糾　正　案　文

壹、被糾正機關：臺北市政府。

貳、案　　由：臺北市政府未能審慎評估各項替選方案，於中央政府進行「基隆河整體治理計畫」、「員山子分洪工程計畫」及規劃「圓山疏洪道」可行方案評估之際，貿然宣布拆遷中山舊橋，將中山舊橋分塊切割為435塊，移置再春游泳池舊址；且拆卸前，並無可行之易地重建計畫，迄今已逾16年，仍無具體方案，均有違失，爰依法提案糾正。

圖2 79年圓山疏洪道水工試驗構想位置示意圖

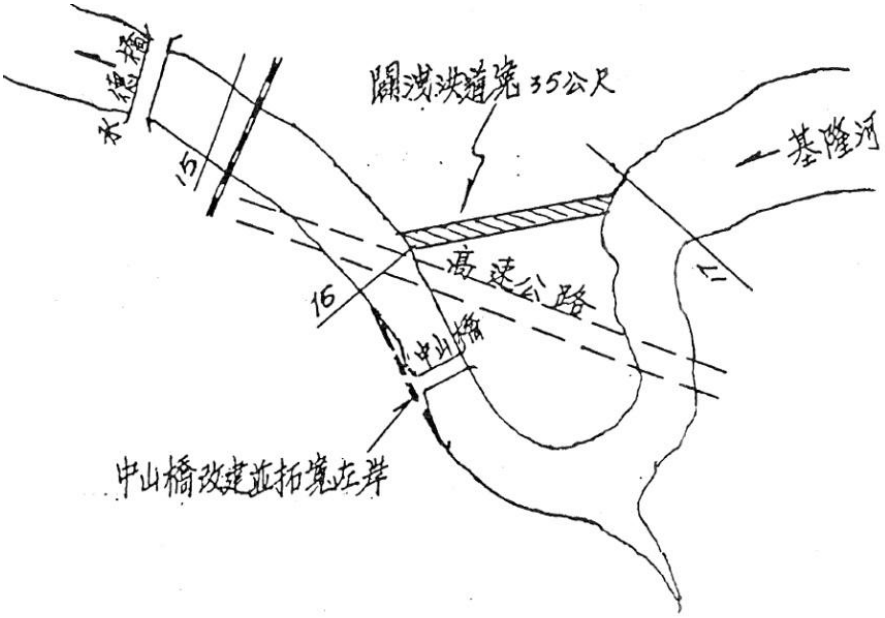
（1）前經濟部水資源統一規劃委員會「基隆河中山橋改建水工模型試驗報告」（79年6月）規劃於基隆河第17大斷面處至第16大斷面間，闢建一35公尺寬之圓山疏洪道(如圖2)，並以現況未開闢洩洪道做為水理比較基準，探討其試驗成效。試驗結果，當中山橋改建為單跨橋時，配合闢建圓山疏洪道，則中山橋處水位可降低0.57m，而上游大直橋可降低0.67m（詳如表4)。

由表4可知，將中山橋維持現況不拆除而單獨施作圓山疏洪道，與不開闢圓山疏洪道而將中山橋改

建為單跨橋作比較，前者大直橋處水位下降量0.59m，優於後者的0.38m；後者中山橋處水位下降量0.55m，優於前者的0.39m。

（3）綜上可知，單獨實施員山子分洪工程計畫無法達成基隆河治理計畫所訂200年頻率洪水之整體治理目標，尚需解決基隆河圓山瓶頸段問題，方能有效降低洪災風險，克竟全功。是以前經建會於行政院核定基隆河整體治理計畫前（90年4月10日），仍請經濟部縮短研擬圓山疏洪道計畫之實施期程，期能再提高「基隆河整體治理計畫」的防洪效果，惟臺北市政府卻不待經濟部規劃成果定案，於
